東海第二発電所

火災による損傷防止 (審査会合コメント回答)

平成29年10月19日
日本原子力発電株式会社

◆ 常設代替高圧電源装置置場の非常用ディーゼル発電機用燃料移送配管の系統分離

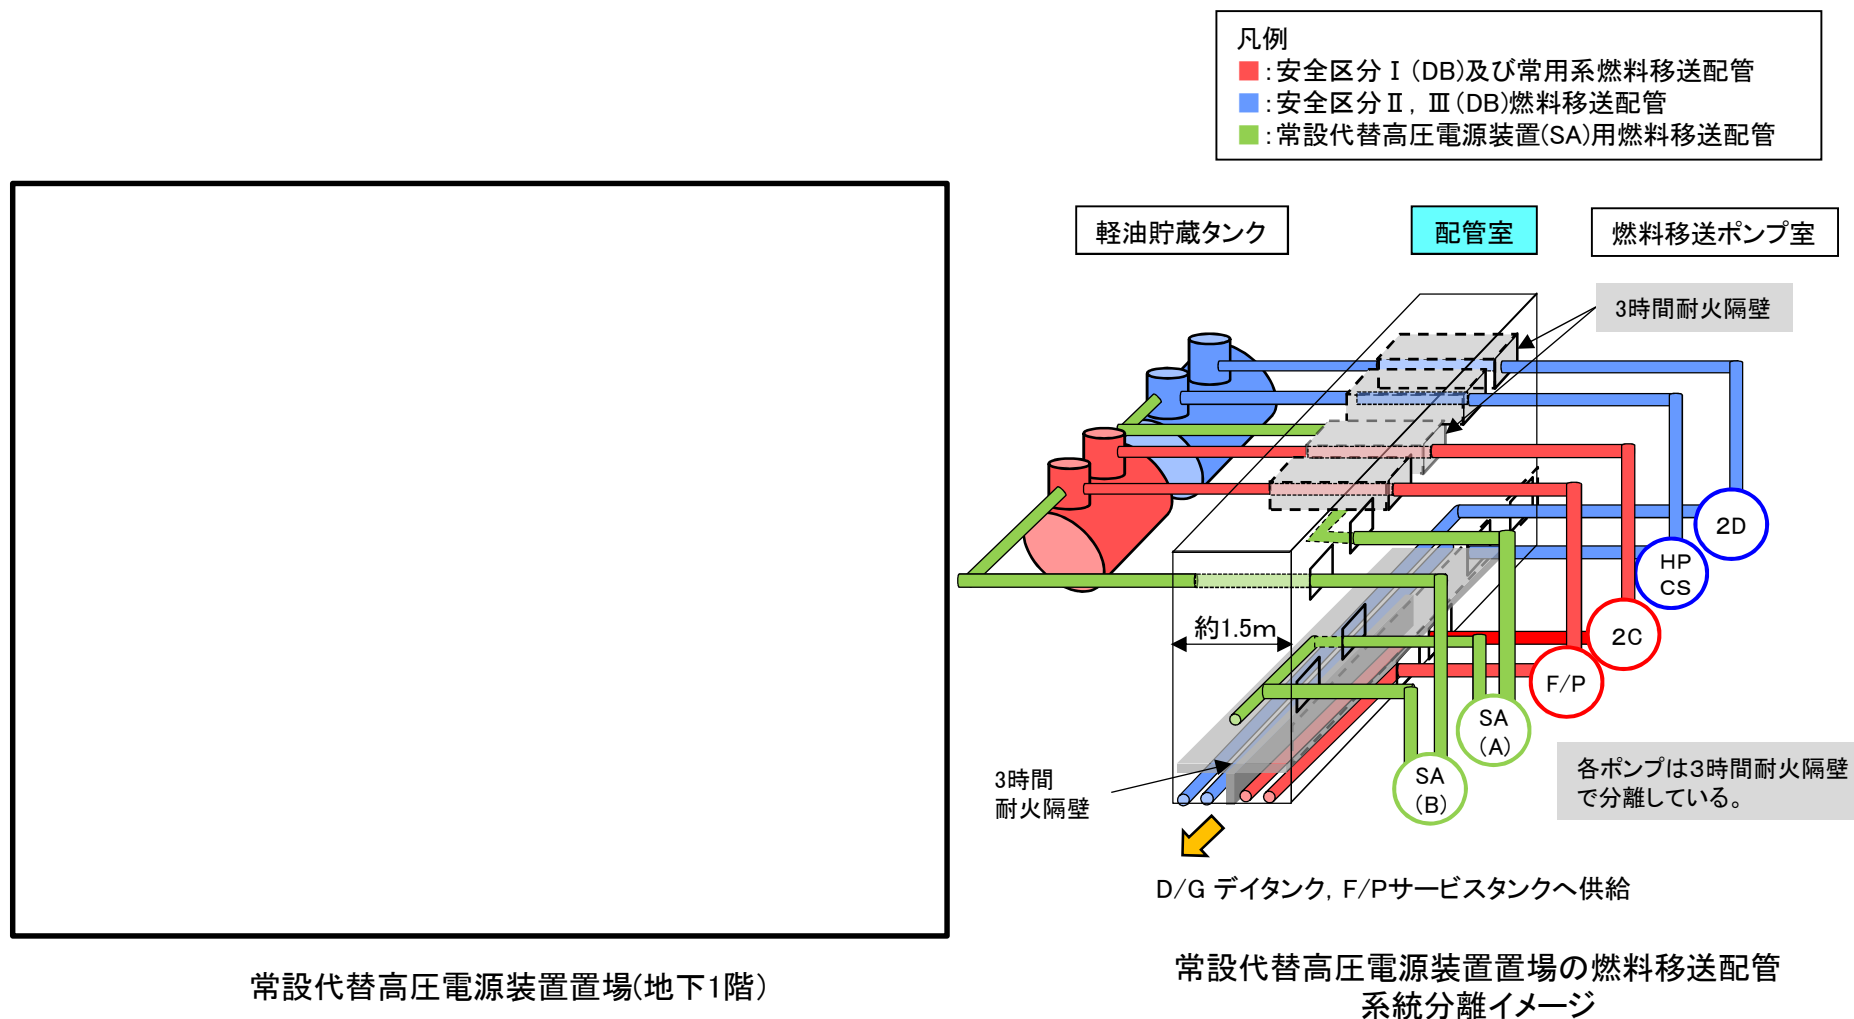
常設代替高圧電源装置置場の配管室における非常用ディーゼル発電機用燃料移送配管の系統分離について、基準要求を踏まえて整理し説明すること。

- ◆ 非常用ディーゼル発電機用燃料移送配管は、不燃材料で構成されるが、可燃性で熱の影響を受けやすく引火点が高い燃料油(軽油)を内包するため、審査基準2.3の「火災の影響軽減」に従い、火災区画である配管室内の系統分離を実施する。
- ◆ 具体的な系統分離方法は以下のとおり。
 - 安全区分Ⅰに属する非常用ディーゼル2C用配管(常用系であるディーゼル駆動消火ポンプ用配管含む)と、安全区分Ⅱ，Ⅲである非常用ディーゼル2D及びHPCSディーゼル用配管を、3時間以上の耐火能力を有する隔壁により分離する。
 - SA設備である常設代替高圧電源装置用軽油移送配管は、上記DB設備配管を敷設する隔壁の外に敷設し、DB設備の火災影響を受けないように分離する。
- ◆ 配管室の火災感知設備は、アナログ式の煙と熱の組合せとし、消火設備は、固定式消火設備(ハロゲン化物消火設備(全域))を設置する。
